LABORATORIO NACIONAL
DE MATERIALES Y MODELOS ESTRUCTURALES

Informe: LM-PIG-01-2021

Informe de visita de campo: Proyecto Paso a desnivel Guadalupe

Fotografía 5. Pilotes del Muro Norte, sentido San Pedro – Calle Blancos

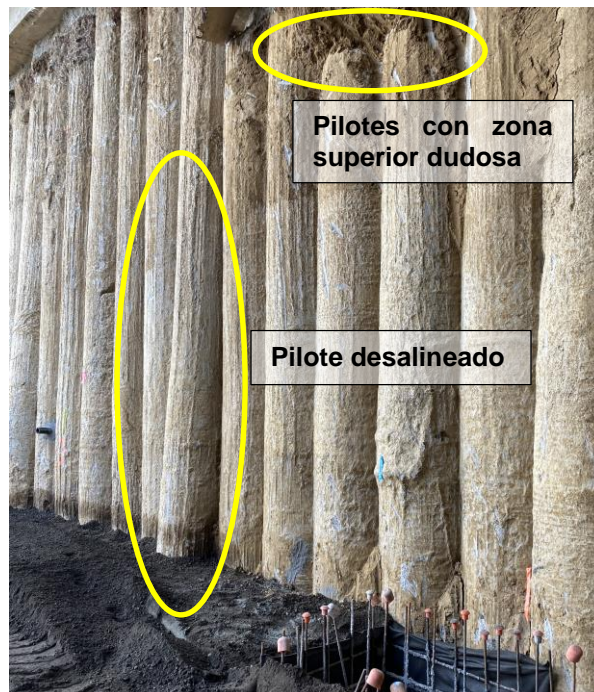
Los pilotes del Muro Norte, sentido San Pedro – Calle Blancos mostraron una mejor calidad que los del sentido contrario comentados anteriormente. Esto puede observarse en la Fotografía 5.

Fotografía 10. Pilotes con refuerzo expuesto del Muro Sur, sentido Calle Blancos – San Pedro

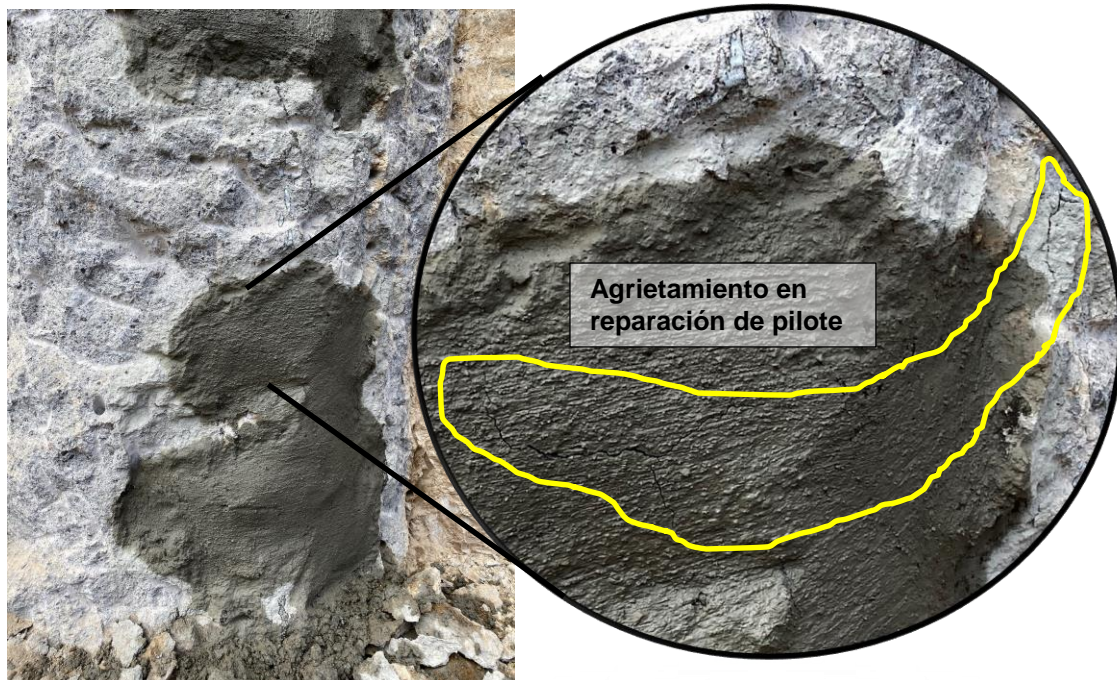
Por otro lado, durante la visita se ha podido observar que inclusive existen pilotes que muestran exposición de la armadura de refuerzo, evidenciando deficiencias ya sea en la técnica del colocado del concreto o en la alineación adecuada del refuerzo vertical.

Por lo observado, se considera que lo que pudo influir más en esta condición, fue la colocación del concreto, pues como se comentó en el apartado II.1 y apartado II del informe LM-PIG-06-2020, la técnica del colocado de concreto sumergido, en especial tratándose de pilotes, debe garantizarse que el elemento cuenta con una condición de concreto adecuada la cual se puede observar al momento en que en la superficie se observa el cambio de color del lodo emergente, que pasa de color café constituido por el material de sello contaminado con suelo y agua de la perforación, a color gris con la consistencia del concreto colocado. Condiciones en el sitio como estas, son las que hacen insistir en que en los proyectos exista una forma adecuada de verificar la formación y expulsión del

material de sello con la técnica de tubería Tremie, con lo cual se garantiza que el concreto colocado dentro después de la formación del sello, no se contamina con el agua existente en la perforación.

Cabe destacar que la ubicación de estos dos pilotes mostrados en la Fotografía 10, coincide con la ubicación del colocado de los pilotes observado durante la visita de junio del 2020, cuyo informe es el LM-PIG-06-2020 antes mencionado.

Figura 1. Detalle del drenaje en el muro de pilotes de los bastiones

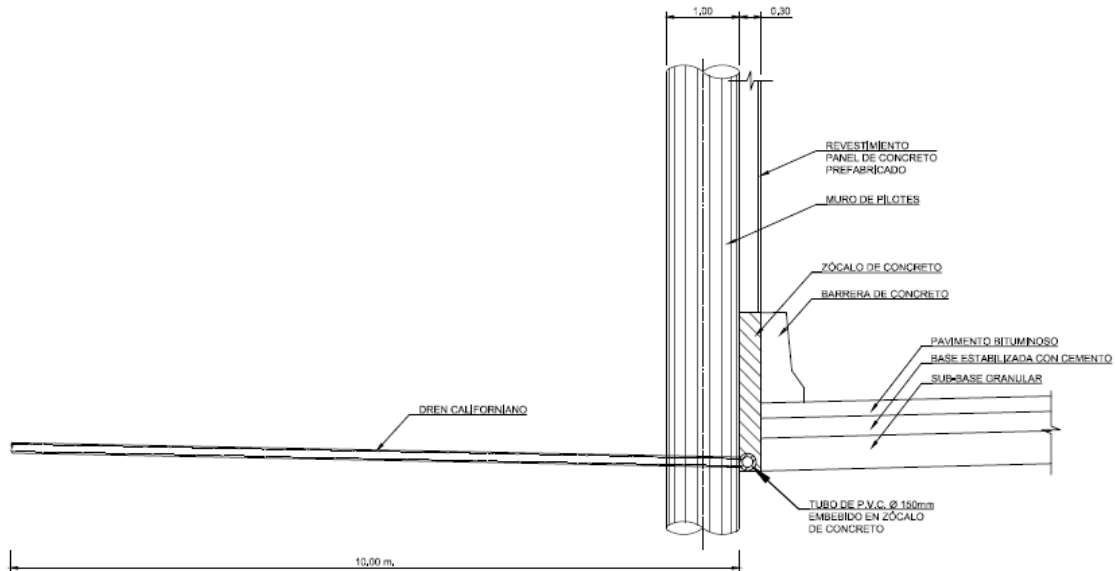
Donde sí se observa un detalle de drenajes en una pantalla de pilotes es la sección correspondiente a los bastiones del puente elevado, en el que se indica que se deben colocar drenajes de 10 m de largo y de 150 mm de diámetro. Sin embargo, no se muestra la frecuencia y profundidad de colocación del drenaje, ni el detalle del mismo donde se indique el ranurado de la tubería de PVC, la colocación de un geosintético y el tipo de geosintético.

El detalle del drenaje mostrado para los bastiones del puente en el documento “Tomo 6. Planos”, el cual se considera insuficiente para la colocación adecuada de los mismos durante la construcción de esta sección del muro, se muestra en la Figura 1.

Llama la atención que, en el detalle del drenaje, se indica que la boca del mismo se encuentra a nivel de inicio de la base granular de la estructura del pavimento. Sin embargo, en el sitio durante la visita, se puede observar como en el sector del Muro Norte, sentido San Pedro – Calle Blancos, el nivel de la base estabilizada con cemento que se estaba colocando, se encuentra por debajo de la altura de los drenajes, por lo que no es coincidente con el detalle de los planos mostrados en el tomo 6. Esta situación hace que se considere aún más importante solicitar los planos actualizados del proyecto, donde se muestren las condiciones constructivas actuales en sitio.
